## SERVICE INFO – INA 0098

# Udskiftning af strammer og vibrationsdæmper

Bilernes producenter:	Audi, Seat, Škoda
Modeller:	
Audi:	A4, A6
Seat:	Exeo
Škoda:	Superb
Motorens kode:	AWT, ALT, AVJ, AMB, BFB, BEX, BKB, CFMA
Best. nr.:	531 0531 20 (udskiftet) 533 0028 20 (udskiftet) 531 0840 10 (nyt) 532 0601 10 (nyt)

Billede 1: Vibrationsdæmper 533 0028 20 (venstre), strammer 531 0531 20 (højre)

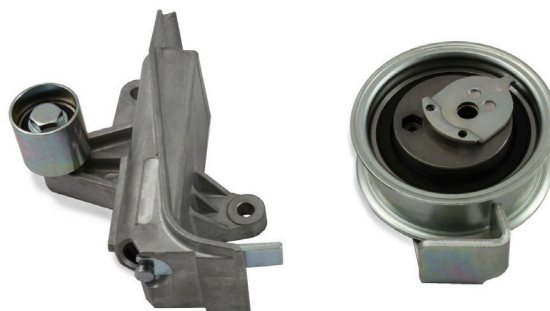
I de køretøjer, der angives ovenfor, er vibrationsdæmper 533 0028 20 (billede 1, venstre) og strammer 531 0531 20 (billede 1, højre) blevet udskiftet med KIT 530 0546 10 (billede 2, venstre) og Sæt 530 0546 09 (billede 2, højre).

De nye komponenter adskiller sig ikke kun mht. deres udseende, men også mht. deres funktionalitet. Med det gamle design tog vibrationsdæmperen ud over strammeren del i remstrammefunktionen.

Den nye afbøjningsremskive med holder 532 0601 10 har kun en afbøjningsfunktion. Remspændingen og dæmpningen udføres kun af strammer 531 0840 10.

Det er ikke tilladt at bruge blandede komponenter, da komponenterne er tilpasset til hinanden og kun sikrer korrekt remspænding, når de bruges sammen.
